Radicado: RE-03251-2023

POR MEDIO DE LA CUAL NO SE AUTORIZA UNA OCUPACIÓN DE CAUCE Y SE TOMAN OTRAS DETERMINACIONES

El proyecto consiste en a la construcción de una obra (Box Coulvert), para el ingreso peatonal y vehicular de la bodega, en beneficio del proyecto EMPRESARIAL, en la fuente quebrada San José.

Imagen 30. Perfil del fondo del canal del río y del caudal con tr 100.

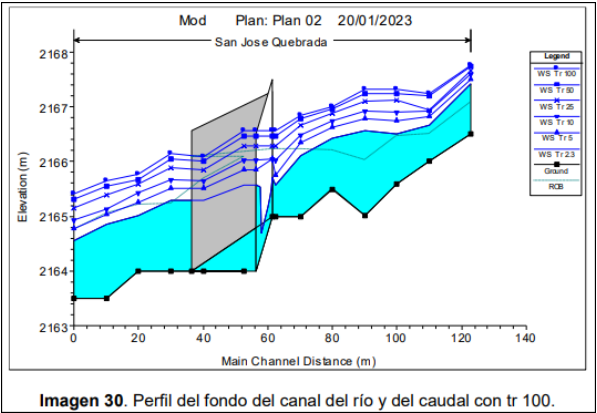
4.3 La obra hidráulica a implementar, No cumple la capacidad para transportar el caudal del periodo de retorno (Tr) de los 100 años, de acuerdo con el estudio presentado.

Ilustración 1. Sección transversal de la modelación en HEC-RAS

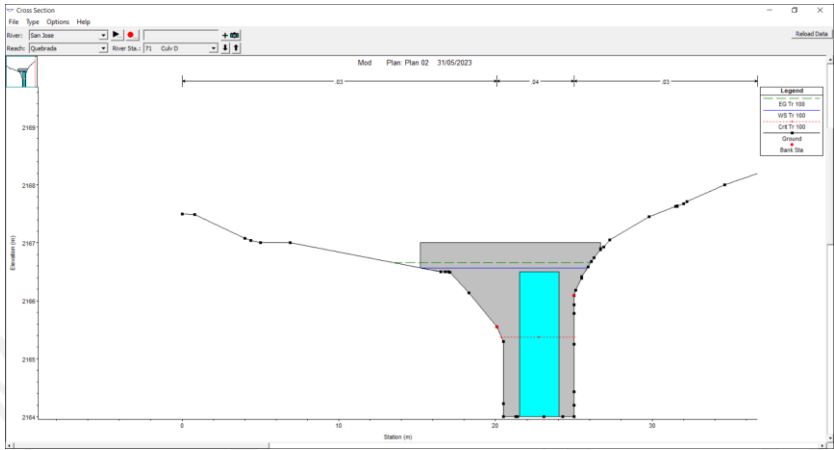
Al analizar la modelación de HEC-RAS allegada por el usuario, se observa en el perfil transversal de la sección 71 D, sección en la que se encuentra la obra solicitada aguas abajo, que la obra NO presenta la suficiente capacidad hidráulica para el paso del caudal calculado con un TR=100 años.

Ilustración 2. Perfil del lecho de la modelación con marca de incongruencia

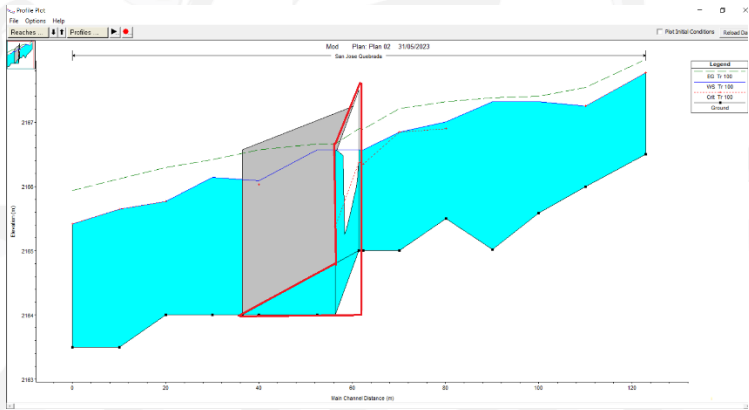
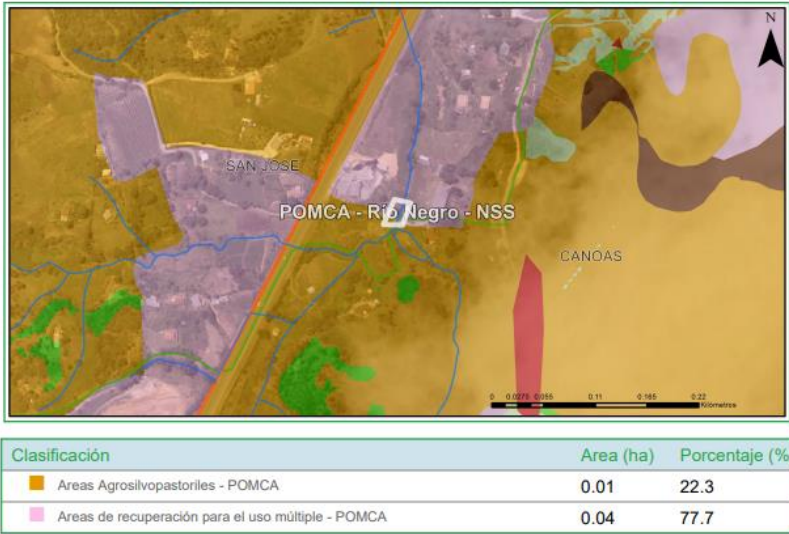
Además, el perfil del lecho anexado presenta una incongruencia en el resultado final en la modelación, esta es señalada en la figura de color rojo.
